泊発電所 3 号炉 耐津波設計方針について

〔 入力津波の設定に係る指摘事項回答
及び入力津波の評価条件について 〕

令和 5 年 11 月 27 日
北海道電力株式会社

1. 入力津波の設定に係る指摘事項回答

敷地周辺の地形と標高※

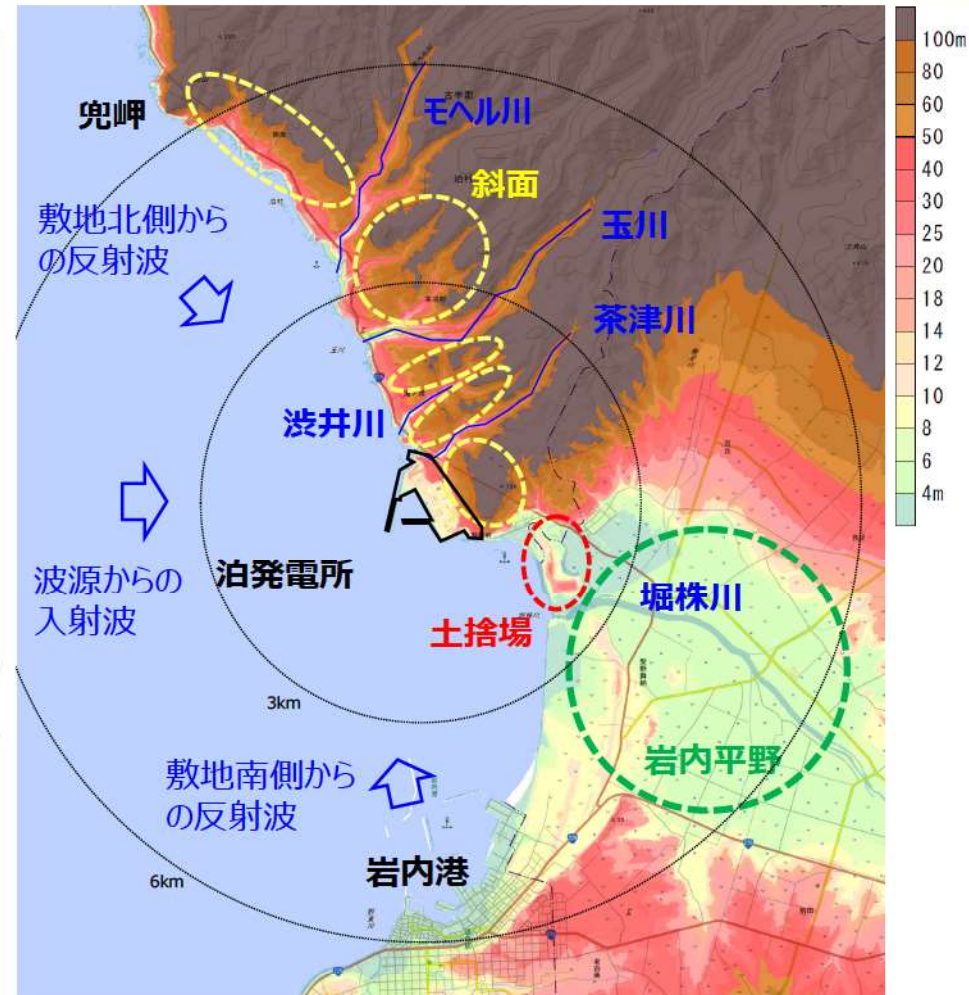
ID	指摘事項	回答概要	回答頁
22 09 29 -01	<p>令和4年9月29日審査会合 敷地周辺の遡上・浸水域の評価に当たっては、基準津波及び耐津波設計方針に係る審査ガイドを踏まえ、例えば、斜面を含む地形、河川、水路、人工構造物等の敷地及び敷地周辺の特徴を考慮して敷地への遡上の可能性を検討すること。</p>	<p>まず、敷地及び敷地周辺の特徴に関し、審査ガイド(3.2.1)の規制基準における要求事項を踏まえ、敷地北側の兜岬から敷地南側の岩内港まで(敷地から6 km以内)の特徴的な地形・構造物を、地理院地図等を用いて、網羅的に整理した。今回は1.2でその整理結果を回答する。</p>	
22 12 06 -01	<p>令和4年12月6日審査会合 遡上・浸水域の評価における敷地及び敷地周辺の特徴について、少なくともガイドで示す項目が確認できるよう、図等を用いて網羅した上で説明すること。</p>	<p>その上で、審査ガイド(3.2.1)の確認内容に対する検討結果を示すことにより、遡上・浸水域の評価において、現時点の上昇側の基準津波候補では敷地への遡上の可能性がないことを確認した。今回は1.3で遡上解析の手法、データ及び条件の検討結果、並びに現時点での敷地への遡上の可能性に係る検討状況を示す。</p>	回答済
22 09 29 -02	<p>令和4年9月29日審査会合 敷地及び敷地周辺の特徴を踏まえ、入力津波に影響を与える可能性のある要因を網羅すること。例えば、敷地周辺の陸上地すべりに伴う地形変化及び防潮堤の前面護岸の地震による地形変化などを入力津波の評価に影響を与える可能性のある要因として抽出すること。また、これらの要因が入力津波の評価に与える影響を検討した上で、入力津波の評価の妥当性を説明すること。</p>	<p>また、審査ガイド(3.2.2)の確認内容に対する検討方針をフロー図を用いて示すことにより、定性的評価及び定量的評価による入力津波の影響要因選定の考え方を示す。</p> <p>敷地及び敷地周辺の地形において、「地震による地盤変状若しくはすべり」又は「津波による地形変化若しくは標高変化」が考えられ、定性的に遡上波が敷地へ到達する可能性があるものについては、入力津波の影響要因の候補として選定する。</p> <p>また、定性的評価により選定された影響要因の候補に対し、地震・津波により想定される地形変化を初期地形に反映した上で津波遡上解析を実施し、入力津波設定への影響を確認する。</p>	※P.9 ~40 (1.2 ~ 1.4) に再掲 する。

泊発電所に到達する津波は、敷地方向に直接進行して到達する場合と、敷地周辺地形による反射波が到達する場合が考えられる。反射波が敷地に到達する可能性としては以下を考慮する。

- 敷地北側の周辺の海岸線から突き出た地形である兜岬より敷地側は海岸線が敷地から見て北北西方向に傾いており、北側に到達した津波が敷地へ到達する可能性がある。
- 敷地南側は岩内港までの海岸線は湾形状で、湾からの反射波が敷地に到達する可能性がある。

そのような海岸線の特徴を考慮して、「敷地周辺」を敷地北側の兜岬から敷地南側の岩内港まで(敷地から6 km以内)とする。

津波防護上の地山範囲

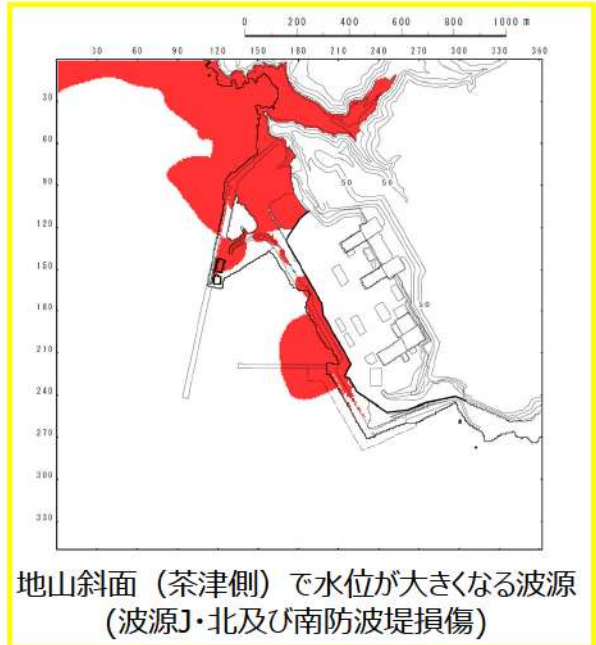
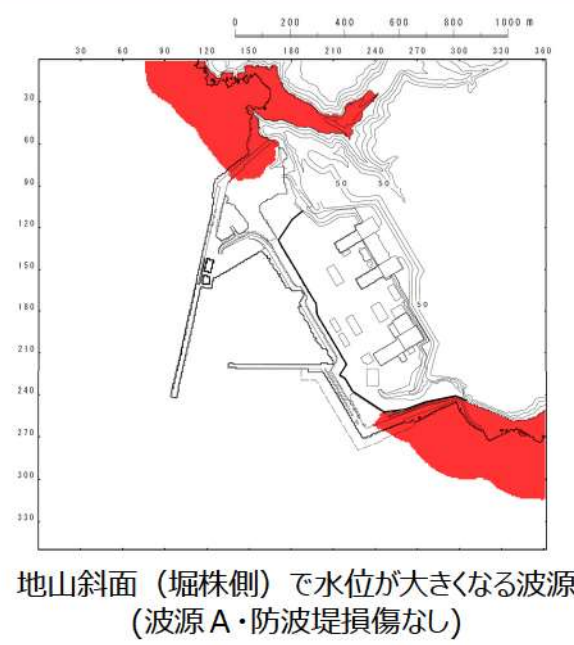
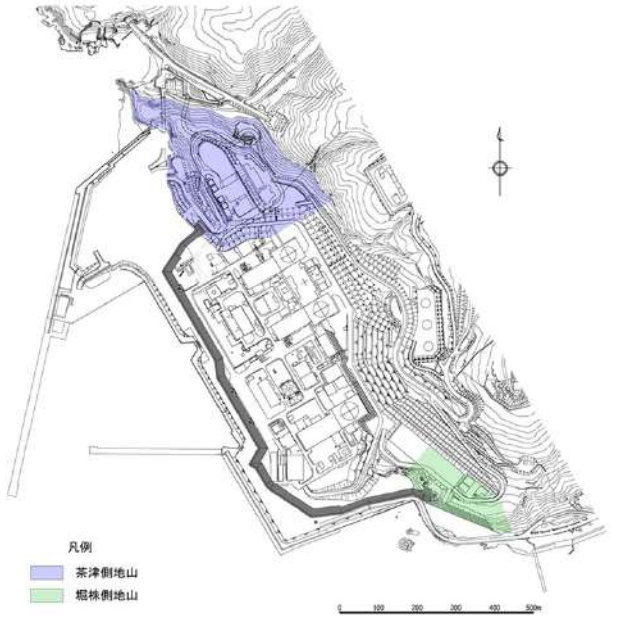
22 12 06 -02	<p>令和4年12月6日審査会合 抽出された特徴が遡上・浸水域の評価及び入力津波の評価に与える影響について、影響要因の選定結果だけが示されており、選定した根拠に係る説明が不足しているため、結論に至るまでの過程を論理的に説明すること。当該説明の例を以下に示す。</p> <ul style="list-style-type: none"> ✓ 特徴として抽出された項目のうち、ガイドを踏まえて評価に考慮する必要があるもの、評価に与える影響が否定できないもの等を整理することによって、影響要因として選定するまでの考え方を明確化するなど。 ✓ 選定された影響要因に対し、定量的な評価による影響検討をすることで、敷地への遡上の可能性の有無及び入力津波の設定の考え方を明確化するなど。 ✓ 上述した結論に至るまでの過程に関して、フローチャートを用いて説明するなど。 	<p>なお、敷地の周辺斜面が、遡上波の敷地への到達に対して障壁となっている場合は、健全性評価により津波防護施設と同等の機能を有していることを確認する。</p> <p>今回は1.4で入力津波の影響要因選定の考え方と定性的評価による選定結果及び現時点の上昇側の基準津波候補での定量的評価の方針・結果を示す。</p>	
		<p>1.3において、下降側を含めた基準津波候補により、改めて遡上解析を実施することにより検討結果を示す。</p> <p>1.4において、下降側を含めた基準津波候補により、改めて定量的評価を実施し、その上で敷地への遡上の可能性の確認及び入力津波の設定を実施する。</p>	P.9 ~40 (1.2 ~ 1.4)

- 敷地はT.P.19.0mの防潮堤に囲まれており、その両端部は地山に擦り付き、その地山は津波防護上の障壁となっている。
- 設計基準対象施設の津波防護対象設備を内包する建物が敷地T.P.10.0m盤にあることを踏まえ、基準津波のうち、地山斜面(茶津側)で水位が大きくなる波源(波源J・北及び南防波堤損傷)及び地山斜面(堀株側)で水位が大きくなる波源(波源A・防波堤損傷なし)の最大水位上昇量分布に基づき、下図のとおり津波防護上の地山範囲を特定した。

- 地山の地質・地質構造及び防潮堤擦り付け部の構造・仕様は「まとめ資料 添付3-70～109」に示すとおり。
- 地山の基準地震動及び基準津波に対する健全性評価結果は今後ご説明する。具体的には、以下の検討を実施することで、地山が津波防護施設と同等の機能を有していることに加え、防潮堤の安全性に影響を及ぼさないことを確認する。
 - 基準地震動に対するすべり安定性評価
 - 基準津波による防潮堤と地山との擦り付け部付近の侵食に対する安定性評価
 - 基準津波の波力によるせん断力と地山せん断抵抗力の比較
- なお、地震時・津波時に以上の機能が低下する場合は、対策を講じる。
